**AUTOSTRADA A2 MEDITERRANEA
ADEGUAMENTO FUNZIONALE SVINCOLO DI EBOLI
AL KM 30+000 E SISTEMAZIONE VIABILITA' LOCALE
ESISTENTE**

PROGETTO DEFINITIVO

Nota di riscontro MIC_DG-ABAP_SERV V 23/09/2022 0034676-P

<p>RELAZIONE INTEGRATIVA MIC</p>	<p>AUTOSTRADA A2 MEDITERRANEA ADEGUAMENTO FUNZIONALE SVINCOLO DI EBOLI AL KM 30+000 E SISTEMAZIONE VIABILITA' LOCALE ESISTENTE</p>	<p>Pag. 2 DI 31</p>
--------------------------------------	---	------------------------------

Figura 5. Elaborato T00IA03AMBCT07B Morfologia del Paesaggio

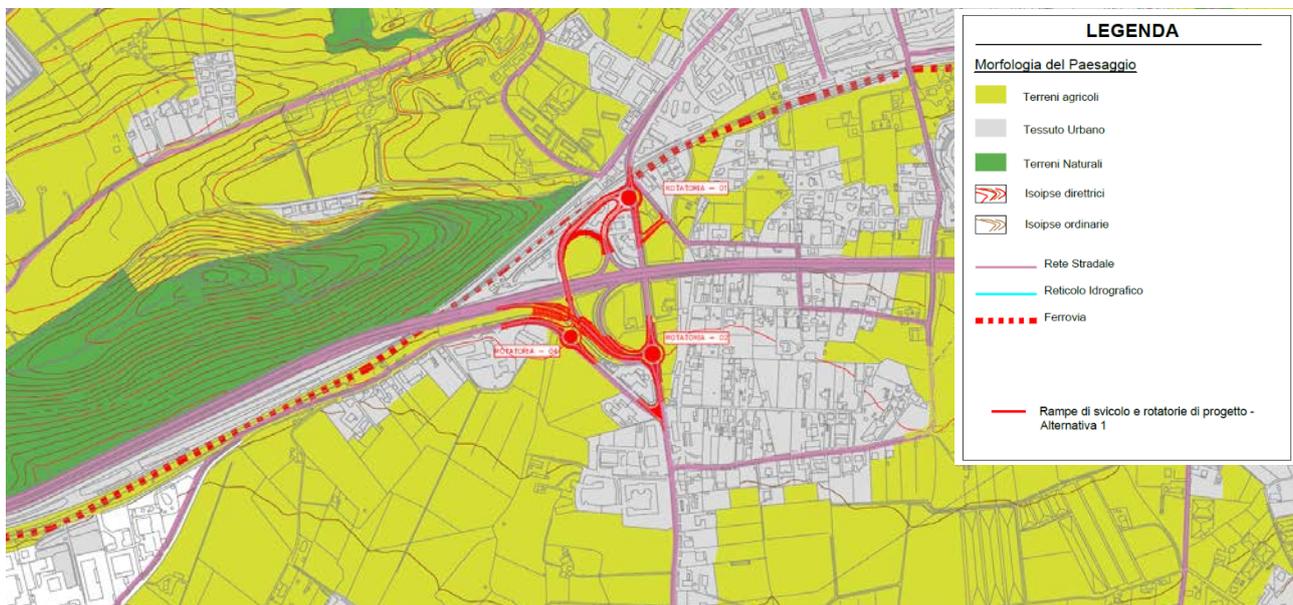
- 1) *Prendendo atto della necessità d eliminare le diverse criticità presenti nell'attuale configurazione dello svincolo autostradale, si chiede, con riferimento all'analisi fornita dal Proponente delle alternative progettuali nello Studio di Impatto Ambientale, di fornire un approfondimento relativo alle ragioni e alle valutazioni poste alla base della scelta del tracciato dell'Alternativa n° 1, comparata con le altre alternative proposte, poiché questa appare di maggiore impatto ambientale paesaggistico. A tal fine si richiede la produzione di una relazione esplicativa che esamini dettagliatamente tutte le alternative progettuali proposte, in particolare l'Alternativa 3, che appare men invasiva dal punto di vista dell'impatto paesaggistico, evidenziandone, oltre alla funzionalità, anche la rispondenza all'esigenza di tutela dei diversi fattori ambientali. Si richiede, inoltre, che tale comparazione avvenga anche tramite l'ausilio di grafici in scala adeguata, recanti la sovrapposizione della planimetria delle alternative progettuali analizzate, con l'individuazione delle caratteristiche morfologiche dei luoghi, in relazione al rapporto, anche visivo, con le emergenze paesaggistiche e architettoniche circostanti, sottoposte o meno ad un apposito dispositivo di tutela.*

1. Prendendo atto della necessità di eliminare le diverse criticità presenti nell'attuale configurazione dello svincolo autostradale, si chiede, con riferimento all'analisi fornita dal Proponente delle alternative progettuali nello Studio di impatto Ambientale, di fornire un approfondimento relativo alle ragioni e alle valutazioni poste alla base della scelta del tracciato dell'Alternativa n.1, comparata con le altre alternative proposte, poiché questa appare di maggiore impatto paesaggistico. A tal fine si richiede la produzione di una relazione esplicativa che esamini dettagliatamente tutte le alternative progettuali proposte, in particolare l'Alternativa n.3, che appare meno invasiva dal punto di vista dell'impatto paesaggistico, evidenziandone, oltre alla funzionalità, anche la rispondenza all'esigenza di tutela dei diversi fattori ambientali. Si richiede, inoltre, che tale comparazione avvenga anche tramite l'ausilio di grafici, in scala adeguata, recanti la sovrapposizione della planimetria delle alternative progettuali analizzate, con l'individuazione delle caratteristiche morfologiche dei luoghi, in relazione al rapporto, anche visivo, con le emergenze paesaggistiche e architettoniche circostanti, sottoposte o meno ad apposito dispositivo di tutela.

Il paesaggio dell'area oggetto d'intervento non ha caratteri peculiari di struttura di insieme con chiara notazione di elementi di valore quanto a panoramicità e bellezze di insieme, punti di osservazione, visibilità.

Il paesaggio è caratterizzato dalla presenza dell'infrastruttura autostradale che attraversa un edificato rado di recente costruzione, costituito da edifici isolati a destinazione prevalentemente residenziale, alternati a frammenti di aree agricole, perlopiù orti annessi alle costruzioni, e a piccoli opifici industriali; scarsa è la presenza di vegetazione di tipo naturale. Nel complesso l'ambito di intervento presenta un livello basso di valore paesaggistico, sia per l'assenza di elementi caratterizzanti, che per la bassa qualità dell'edilizia e lo stato di degrado in cui versano le aree libere.

Figura 9 Elaborato PRG 1.2.3 - Emergenze ambientali architettoniche e urbanistiche (intero territorio)

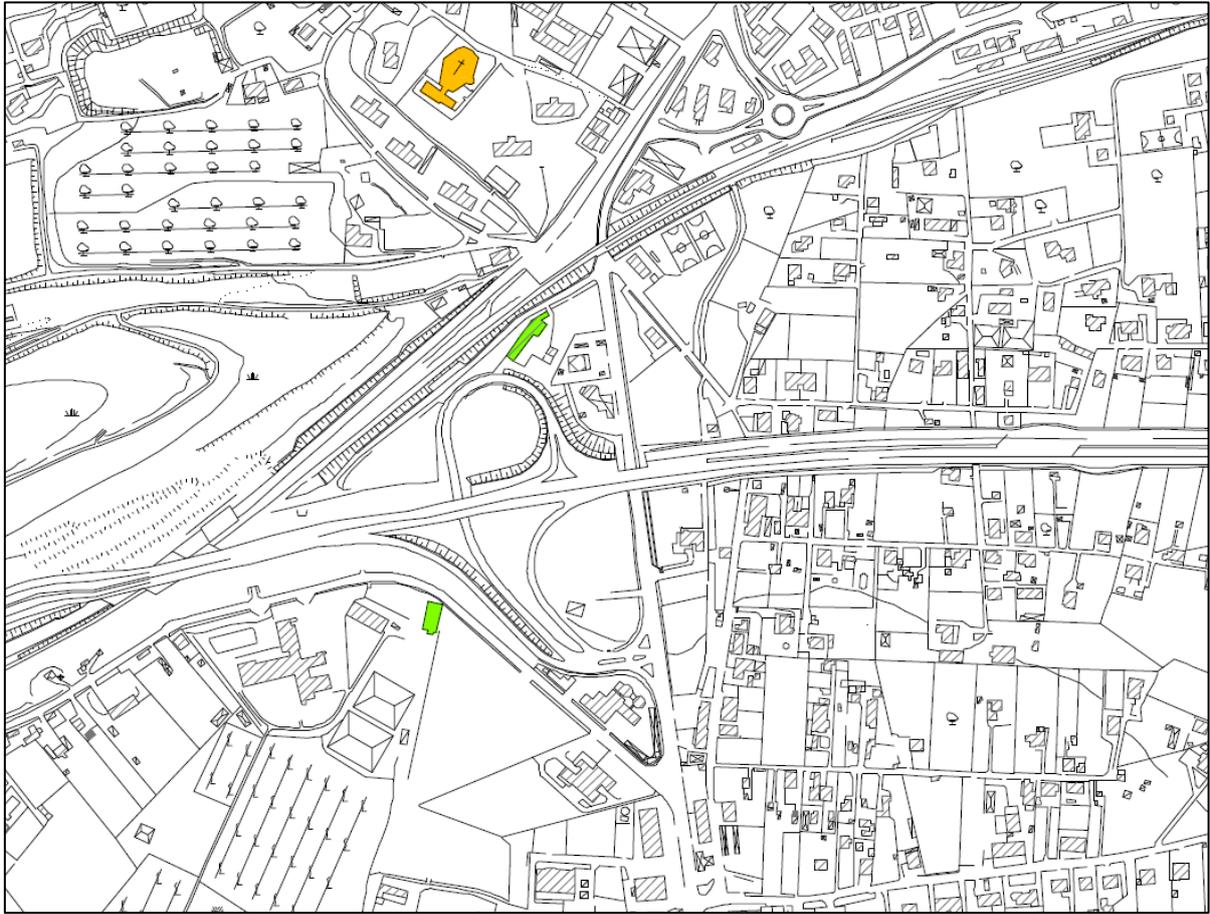
- 2) *Con riferimento a due edifici denominati ID 61e e ID62, schedati nell'elaborato di PRG 1.2.3"emrgenze e manufatti architettoniche e urbanistiche", come da documentazione presentata, e individuati come "edifici manufatti rurali storici e di pregio", intercettati entrambi dall'Alternativa n°1 prescelta per la realizzazione dell'opera:*

2. Con riferimento ai due edifici denominati ID 61e ID 62, schedati nell'elaborato di PRG 1.2.3 "emergenze ambientali architettoniche e urbanistiche", come da documentazione presentata, e individuati come "edifici e manufatti *rurali storici e di pregio*", intercettati entrambi dall'Alternativa n.1 prescelta per la realizzazione dell'opera:

L'edificio prossimo alla rotatoria R01 è rilevato con ID 61 nell'analisi “*Edifici storici in agro*” e ricade nella sottozona Fc Altre Attrezzature di Trasformazione, anche in questo caso le

I due edifici in questione sono:

Figura 11 Planimetria catastale Fgl 25 plla 8

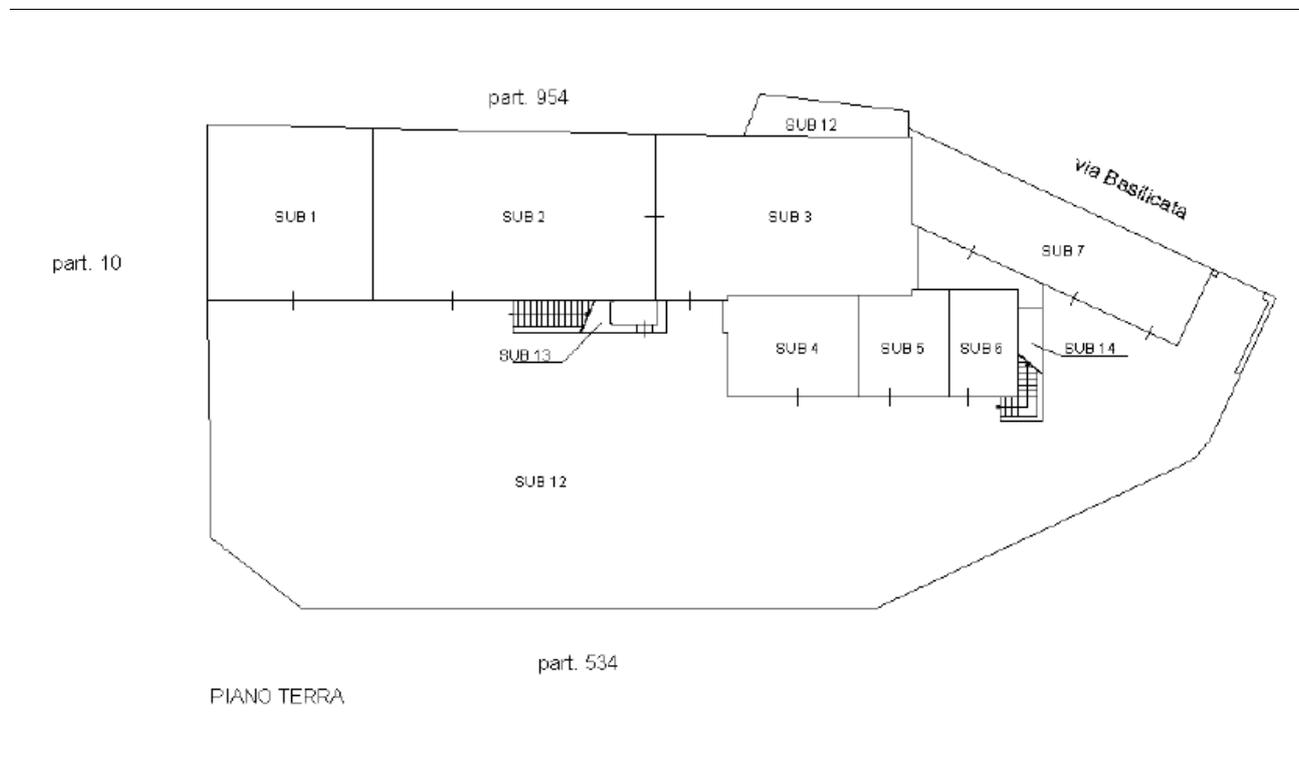
- *Relazione storico-descrittiva*
 - *Grafici di rilievo*
 - *Piante catastali d'impianto e attuali*
 - *Documentazione fotografica di tutti i fronti corredata da planimetria con punti di ripresa.*

- relazione storico-descrittiva;
 - grafici di rilievo;
 - piante catastali d'impianto e attuali;
 - documentazione fotografica di tutti i fronti e d'insieme, corredata da planimetria con punti di ripresa.

particella 8 fgl 25 del comune di Eboli registra diverse variazioni catastali:

- In primis consta di 14 sub al 08/05/2017
- Le abitazioni sono riportabili ai sub 8, 9, 10, 11 alla stessa data
- Successivamente i sub 8 e 9 si accorpano ai sub 10 e 11 e si rilevano due nuovi sub 21 e 22 al 22/11/2017, anche questi classificati Abitazione popolare
